**MAIRIE DE  
CESSON-SEVIGNE**

**PERMIS D'AMÉNAGER  
VALANT PERMIS DE DEMOLIR DELIVRE PAR LE  
MAIRE AU NOM DE LA COMMUNE**

**N° PA 035 051 23 A0002**

Par :	<b>SAS VIABILIS AMENAGEMENT</b>
Demeurant à :	<b>Rue de la Terre Adélie Parc Edonia Bâtiment O 35760 SAINT GREGOIRE</b>
Représenté par :	<b>Monsieur DUMONT ERWAN</b>
Nature des travaux :	<b>- Aménagement de 8 lots libres, de 3 îlots avec des constructions existantes , de 5 îlots destinés aux stationnements et création d'une voie centrale de desserte. - Démolition partielle du bâti, entre le manoir et l'annexe sud.</b>
Adresse du terrain :	<b>Route de Chantepie Monniais 35510 CESSON-SEVIGNE</b>
Parcelle(s)	<b>AZ0942</b>

Illustration 5 : Localisation du projet de parc photovoltaïque vis-à-vis du projet du boisement à créer

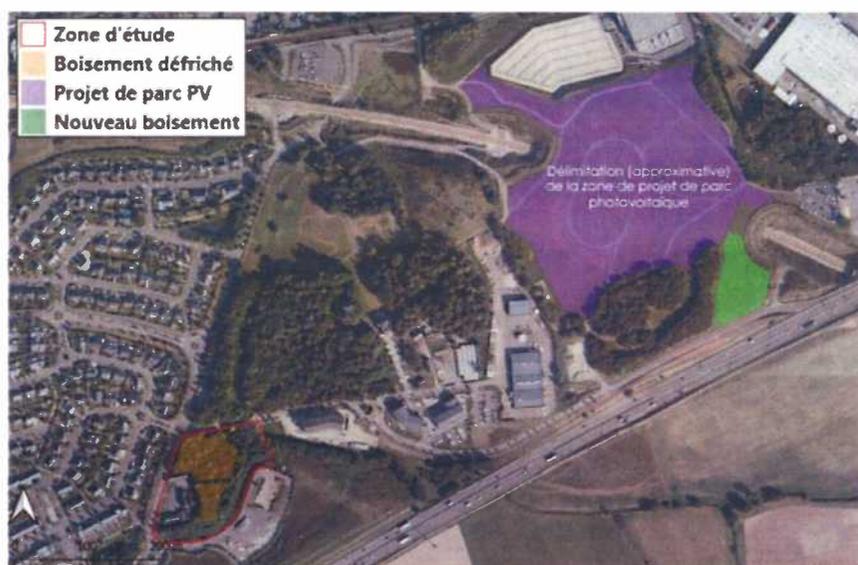
Un nouveau boisement d'environ 6 500 m<sup>2</sup> sera créé, à titre de compensation, à environ 700 m à l'est du projet, en continuité du parc de la Monniais et à proximité d'un parc photovoltaïque.

Les boisements du parc de la Monniais présentent des enjeux plus forts pour la biodiversité que les boisements aux abords du manoir. Les enjeux écologiques des zones boisées du parc avaient été confirmés lors de l'élaboration de l'étude d'impact du projet de parc photovoltaïque.

Illustration 6 : Enjeux écologiques des zones boisées aux abords du projet de boisement compensatoire (d'après l'étude d'impact du parc photovoltaïque et annoté pour y faire figurer le projet de boisement)

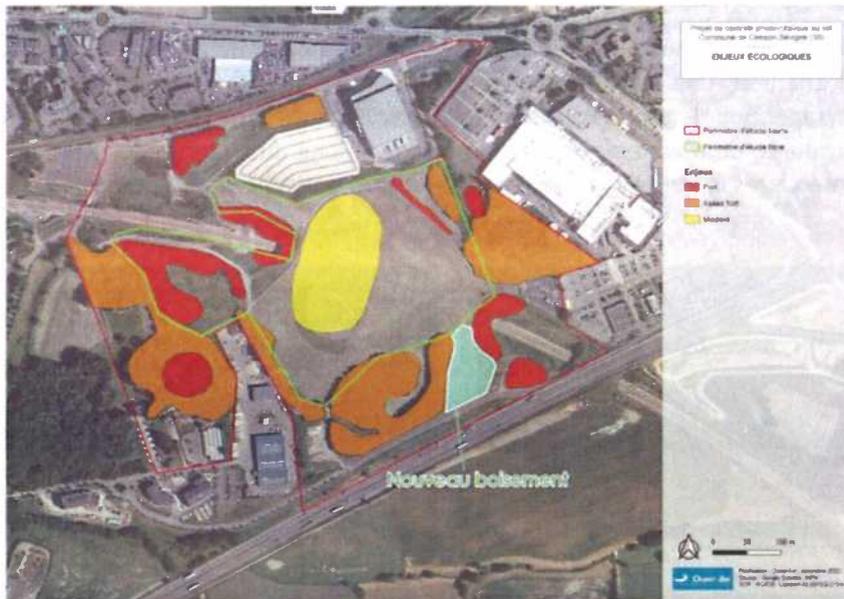
D'après le dossier, l'intérêt pour la faune du boisement à créer devrait être supérieur à celui détruit, lorsque celui-ci sera à maturité. La nature exacte du futur boisement est encore à définir mais devrait avoir des caractéristiques proches des boisements du parc de la Monniais, les services de l'office national des forêts (ONF) seront notamment consultés pour définir les essences les plus appropriées. Les mesures de suivi de ce boisement seront prises en charge par la commune.

Illustration 9 : Gestion des eaux pluviales du site après aménagement

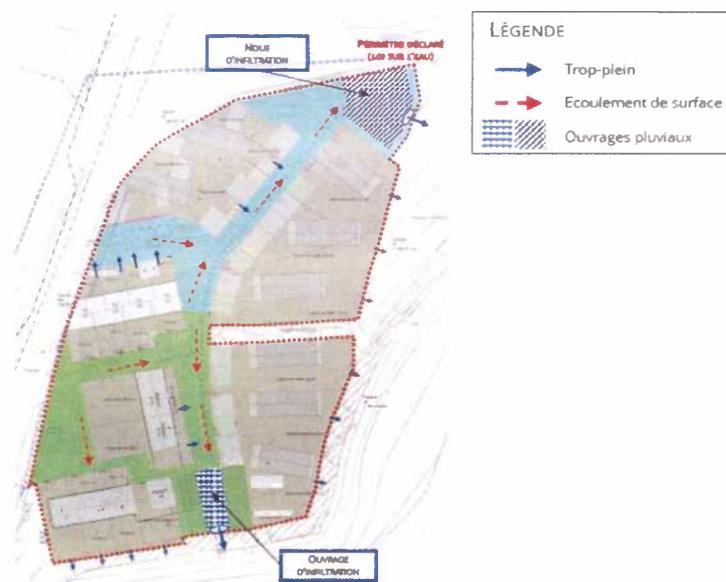
**Les orientations prises en matière de gestion intégrée des eaux pluviales sont adaptées et proportionnées au projet, tant sur le plan quantitatif que qualitatif.**

Illustration 11 : carte de bruit des abords de la rocade

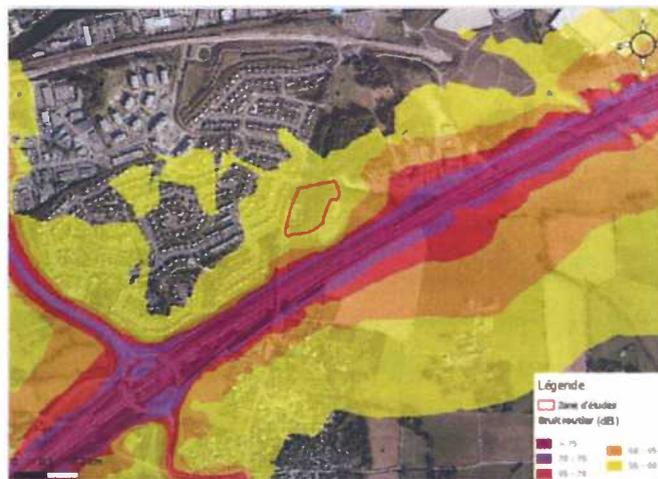
Le secteur de la Monniais est situé dans la zone de bruit de la rocade de Rennes. Néanmoins, les études acoustiques réalisées concluent à une ambiance sonore modérée, le bruit routier étant notamment réduit par la présence d'un merlon.
